令和 6 年 6 月 20 日
堺 市

防災行政無線（同報系）屋外拡声子局整備工事（石津川水系ほか）の設計図書の訂正について（通知）

工事名称：防災行政無線（同報系）屋外拡声子局整備工事（石津川水系ほか）

工 事 名	防災行政無線（同報系）屋外拡声子局整備工事 （石津川水系ほか）		
図 面 名	新湊小学校（更新）装柱図		
作成年月	令和6年4月		
尺 度	図示	図面番号	027
発 注 者	堺市 危機管理課

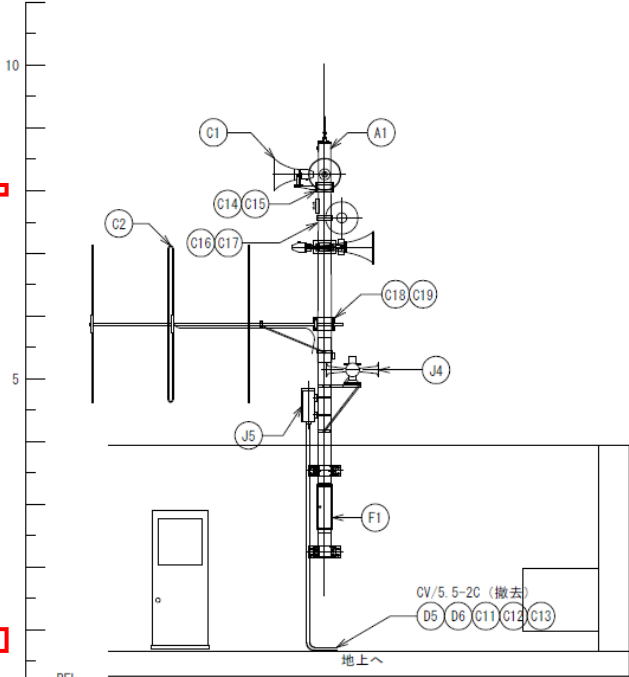
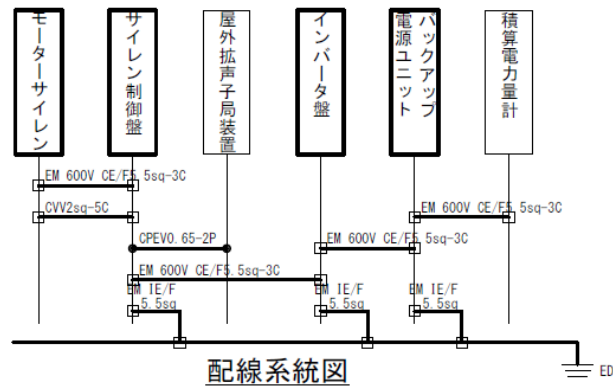
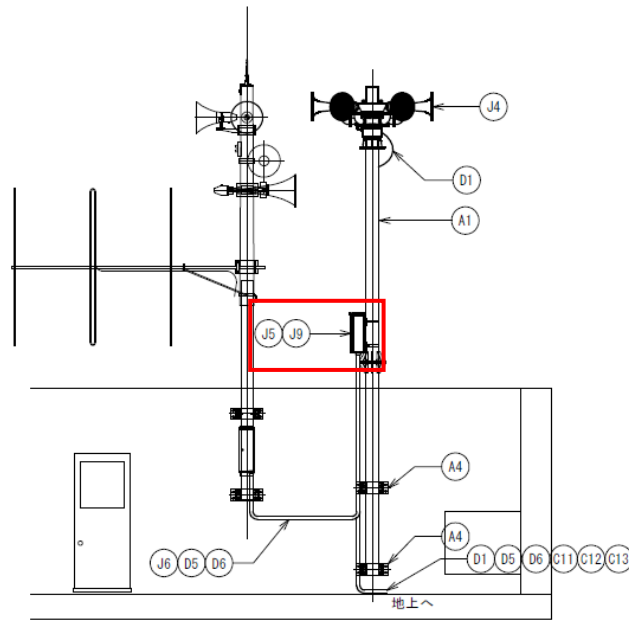
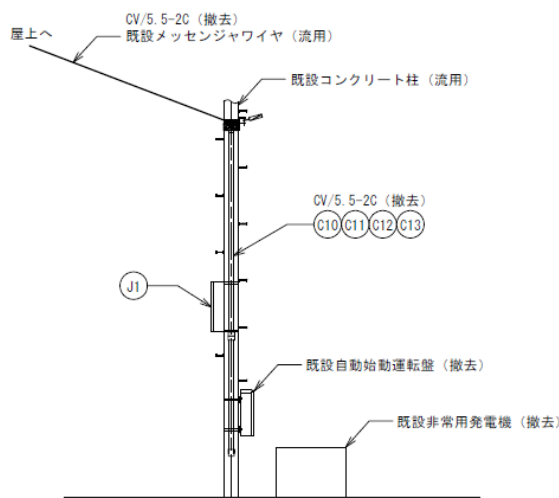
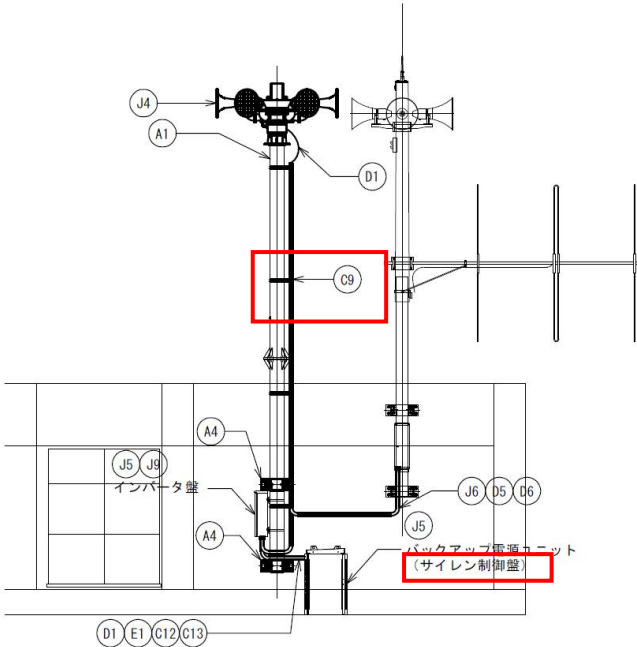
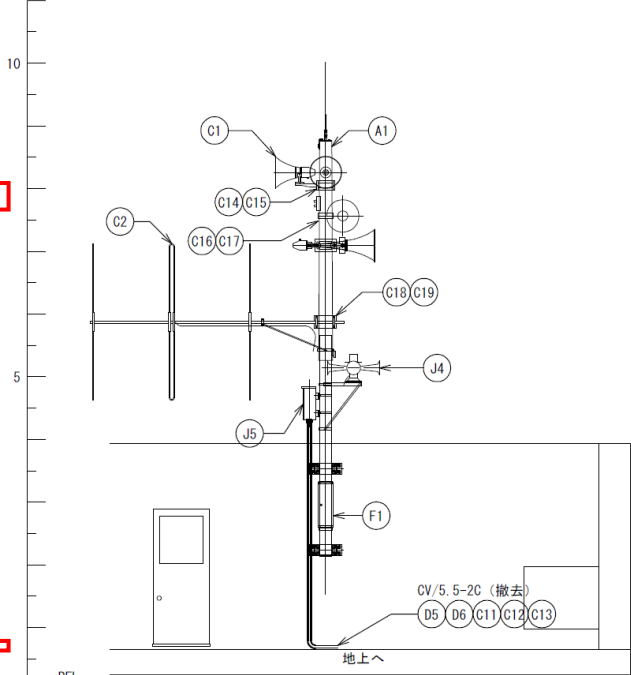
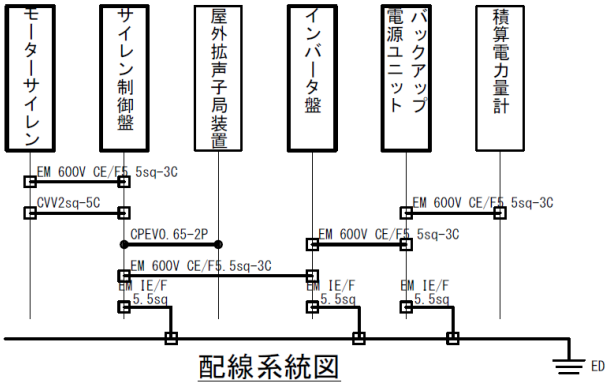
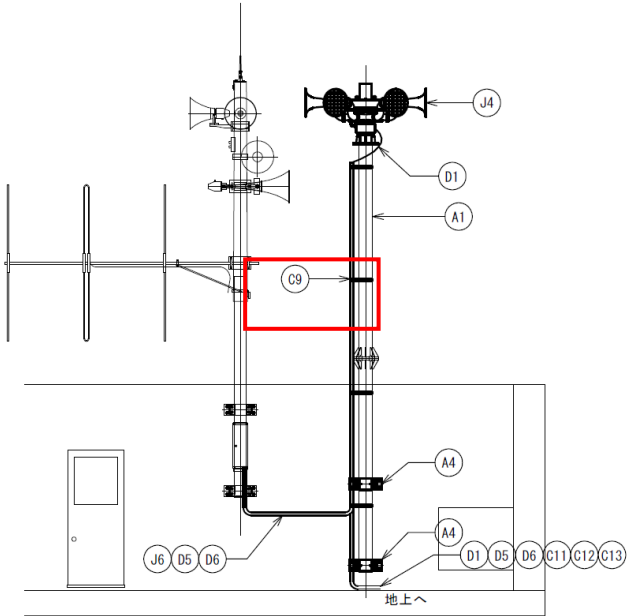
図面No.	図 面 名 称	訂 正 箇 所	誤	正	備考
027	新湊小学校（更新）装柱図	図面内表記内容	—	C9 取付バンド SFT-N209 4個 新設	追記
027	新湊小学校（更新）装柱図	図面内表記内容	D1 制御ケーブル CVV2sq-5C 4.5m	D1 制御ケーブル CVV2sq-5C 4m	訂正
027	新湊小学校（更新）装柱図	図面内表記内容	D5 ビニル被覆金属製可とう電線管 #24 3.5m	D5 ビニル被覆金属製可とう電線管 #24 10m	訂正
027	新湊小学校（更新）装柱図	図面内表記内容	J5 サイレン制御盤 3.7kw用 1台 新設	—	削除
027	新湊小学校（更新）装柱図	図面内表記内容	J5 バックアップ電源ユニット	J5 バックアップ電源ユニット サイレン制御盤含む 自立型	訂正
027	新湊小学校（更新）装柱図	図面内表記内容	J9 取付バンド 3BD-HD-17 4個	J9 取付バンド 3BD-HD-17 2個	訂正
027	新湊小学校（更新）装柱図	図面内表記内容	装柱図S=1/100（施工後）別紙図面「訂正前」	装柱図S=1/100（施工後）別紙図面「訂正後」	訂正
031	錦小学校（更新）装柱図	図面内表記内容	—	C9 取付バンド SFT-N209 4個 新設	追記

工 事 名	防災行政無線 (同報系) 屋外拡声子局整備工事 (石津川水系ほか)		
図 面 名	錦小学校 (更新) 装柱図		
作成年月	令和6年4月		
尺 度	図示	図面番号	031
発 注 者	堺市 危機管理課

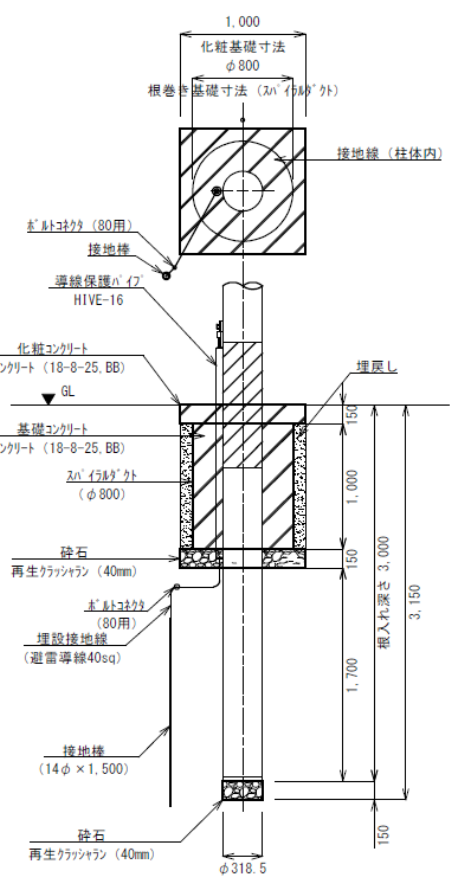
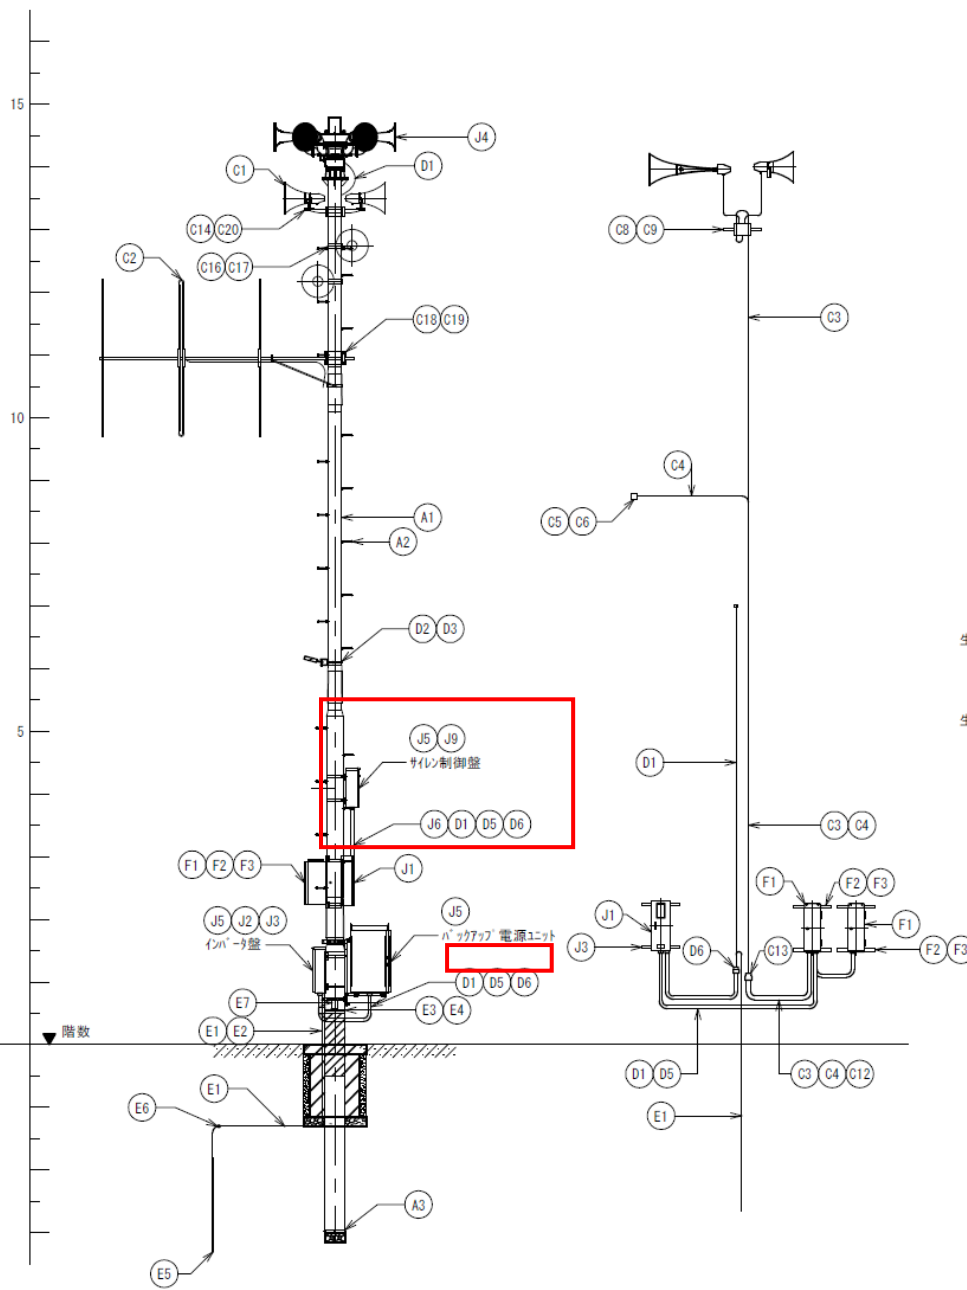
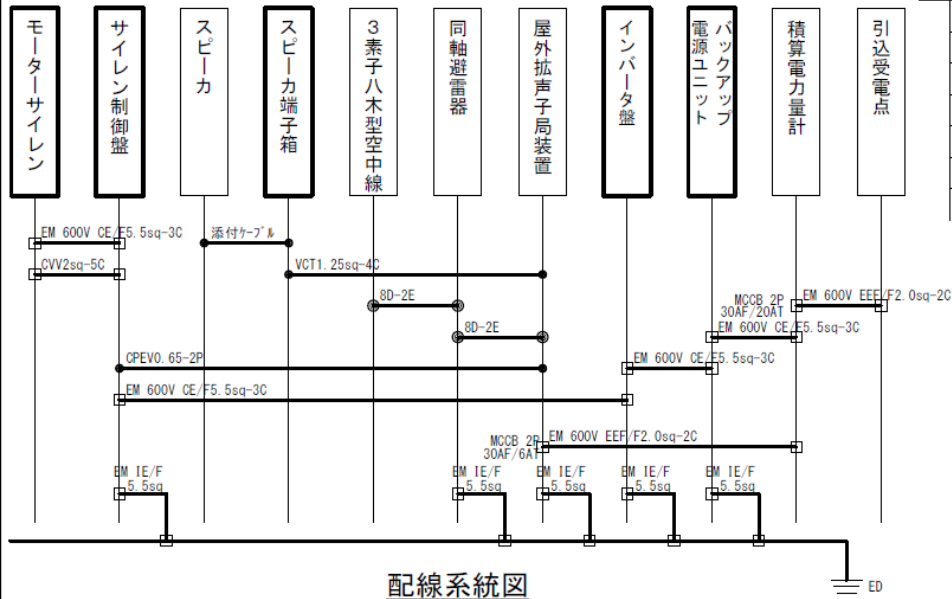
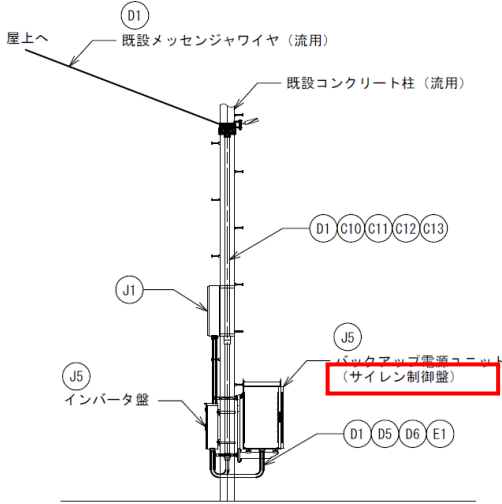
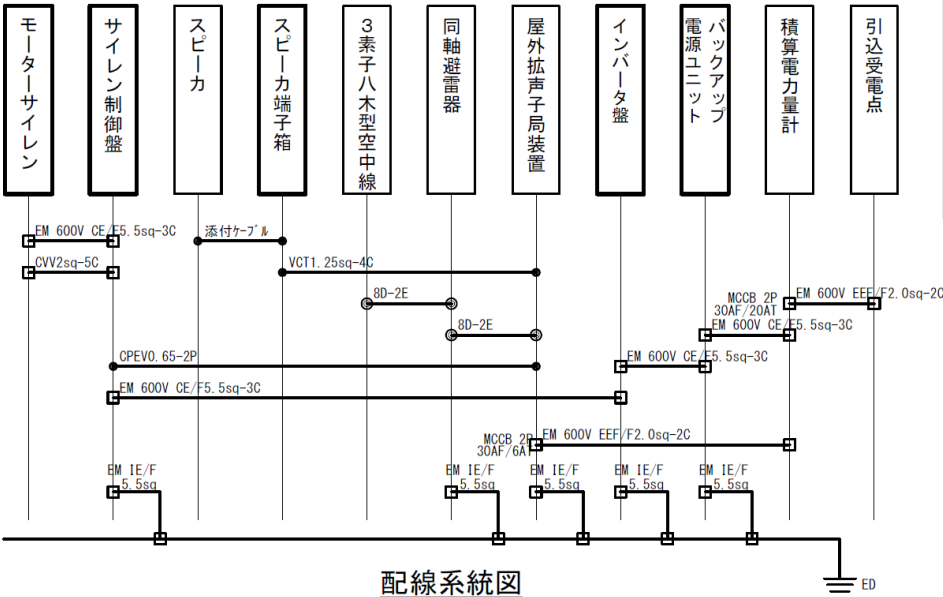
図面No.	図 面 名 称	訂 正 箇 所	誤	正	備考
031	錦小学校（更新）装柱図	図面内表記内容	D1 制御ケーブル CVV2sq-5C 4.5m	D1 制御ケーブル CVV2sq-5C 42m	訂正
031	錦小学校（更新）装柱図	図面内表記内容	D5 ビニル被覆金属製可とう電線管 #24 3.5m	D5 ビニル被覆金属製可とう電線管 #24 9m	訂正
031	錦小学校（更新）装柱図	図面内表記内容	J5 サイレン制御盤 3.7kw用 1台 新設	—	削除
031	錦小学校（更新）装柱図	図面内表記内容	J5 バックアップ電源ユニット	J5 バックアップ電源ユニット サイレン制御盤含む	訂正
031	錦小学校（更新）装柱図	図面内表記内容	J6 通信ケーブル CPEV0.65-2P 6m	J6 通信ケーブル CPEV0.65-2P 38m	訂正
031	錦小学校（更新）装柱図	図面内表記内容	J9 取付バンド 3BD-HD-17 2個 新設	—	削除
031	錦小学校（更新）装柱図	図面内表記内容	装柱図（屋上）S=1/100（施工後）、装柱図（地上）S=1/100（施工後）別紙図面「訂正前」	装柱図（屋上）S=1/100（施工後）、装柱図（地上）S=1/100（施工後）別紙図面「訂正後」	訂正
033	熊野小学校(更新)装柱図	図面内表記内容	C3 スピーカケーブル屋外管内 VCT1.25sq-4C 12m 新設、C3 スピーカケーブル屋外露出 VCT1.25sq-4C 2m 新設	C3 スピーカケーブル VCT1.25sq-4C 14m 新設	訂正
033	熊野小学校(更新)装柱図	図面内表記内容	D1 電源ケーブル EM600V CE/F5.5sq-3C 12.5m	D1 電源ケーブル EM600V CE/F5.5sq-3C 15m	訂正
033	熊野小学校(更新)装柱図	図面内表記内容	D1 制御ケーブル CVV2sq-5C 12.5m	D1 制御ケーブル CVV2sq-5C 15m	訂正

工 事 名	防災行政無線（同報系）屋外拡声子局整備工事 （石津川水系ほか）		
図 面 名	熊野小学校（更新）装柱図		
作成年月	令和6年4月		
尺 度	図示	図面番号	033
発 注 者	堺市 危機管理課

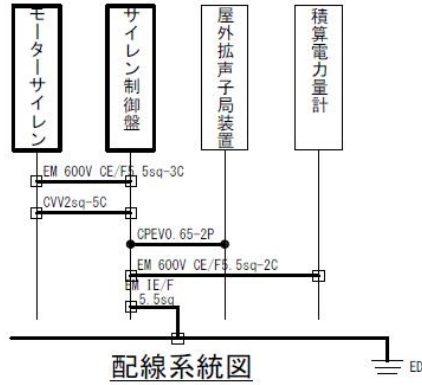
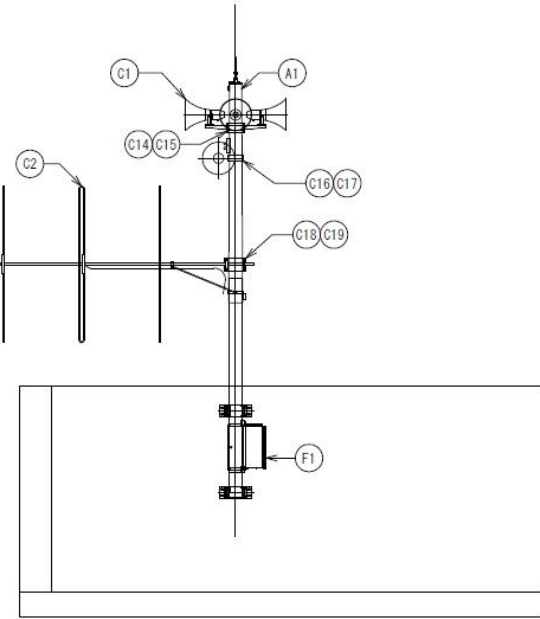
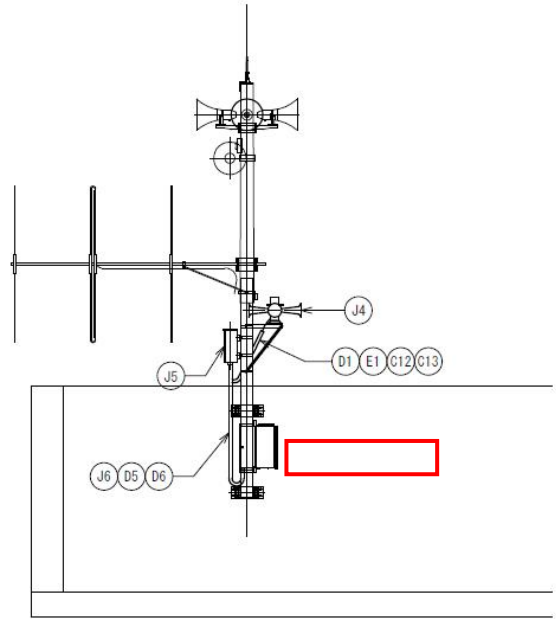
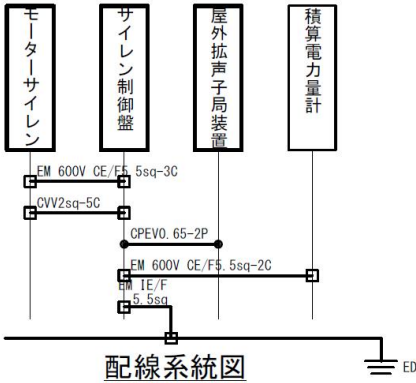
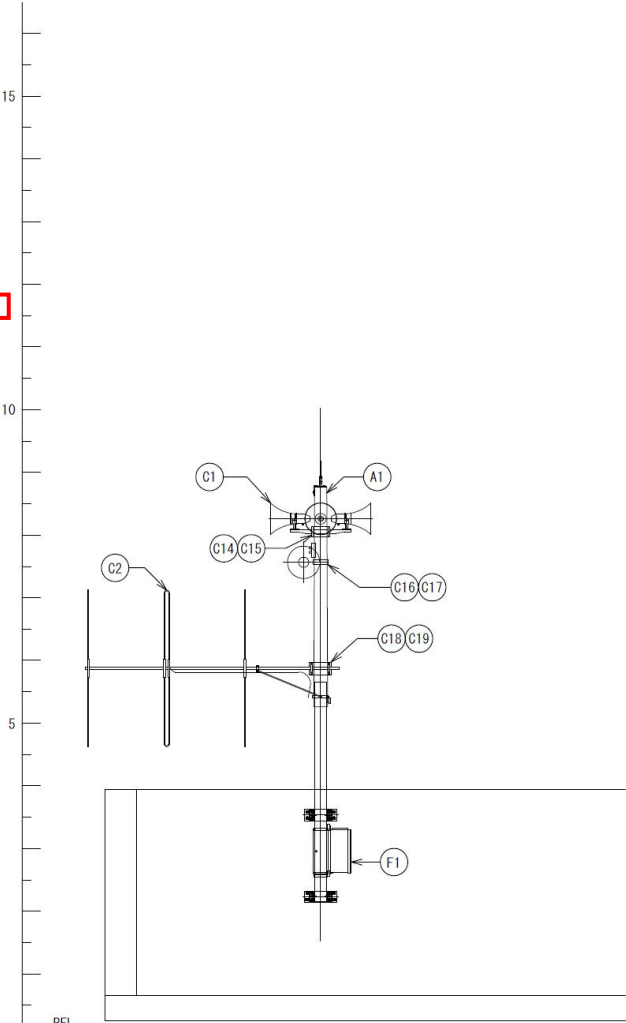
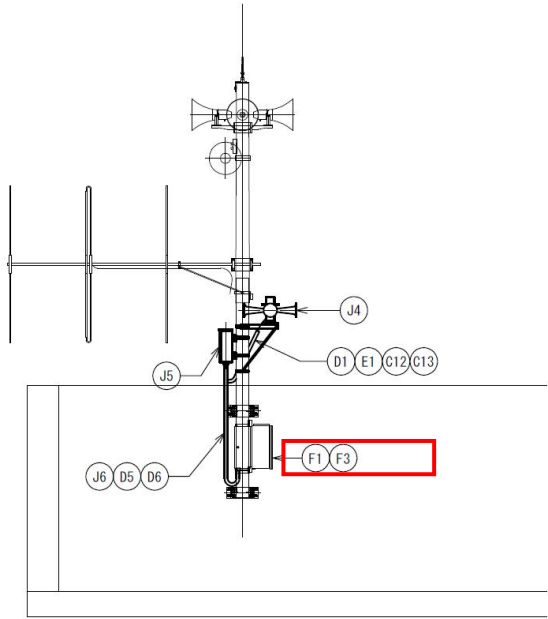
図面No.	図 面 名 称	訂 正 箇 所	誤	正	備考
033	熊野小学校(更新)装柱図	図面内表記内容	D6 防水型防水型ボックスコネクター WBG-24 7個	D6 防水型防水型ボックスコネクター WBG-24 6個	訂正
033	熊野小学校(更新)装柱図	図面内表記内容	J5 サイレン制御盤 3.7kw用 1台 新設	—	削除
033	熊野小学校(更新)装柱図	図面内表記内容	J5 バックアップ電源ユニット	J5 バックアップ電源ユニット サイレン制御盤含む	訂正
033	熊野小学校(更新)装柱図	図面内表記内容	J9 取付バンド 3BD-HD-17 2個 新設	—	削除
033	熊野小学校(更新)装柱図	図面内表記内容	装柱図S=1/100 別紙図面「訂正前」	装柱図S=1/100 別紙図面「訂正後」	訂正
037	浜寺中学校(更新)装柱図	図面内表記内容	F1 屋外拡声受信装置 240W、アンサーバック付 0台 既設	F1 屋外拡声受信装置 240W、アンサーバック付 1台 撤去・新設	訂正
037	浜寺中学校(更新)装柱図	図面内表記内容	—	F3 取付バンド IBT-308 2個 新設	追記
037	浜寺中学校(更新)装柱図	図面内表記内容	装柱図S=1/100 (施工後) 別紙図面「訂正前」	装柱図S=1/100 (施工後) 別紙図面「訂正後」	訂正
041	西区役所(更新)装柱図	図面内表記内容	F1 屋外拡声受信装置 240W、アンサーバック付 0台 既設	F1 屋外拡声受信装置 240W、アンサーバック付 1台 撤去・新設	訂正
047	下の池公園(更新)装柱図	図面内表記内容	C3 スピーカケーブル屋外管内 VCT1.25sq-4C 12m 新設、C3 スピーカケーブル屋外露出 VCT1.25sq-4C 2m 新設	C3 スピーカケーブル VCT1.25sq-4C 14m 新設	訂正
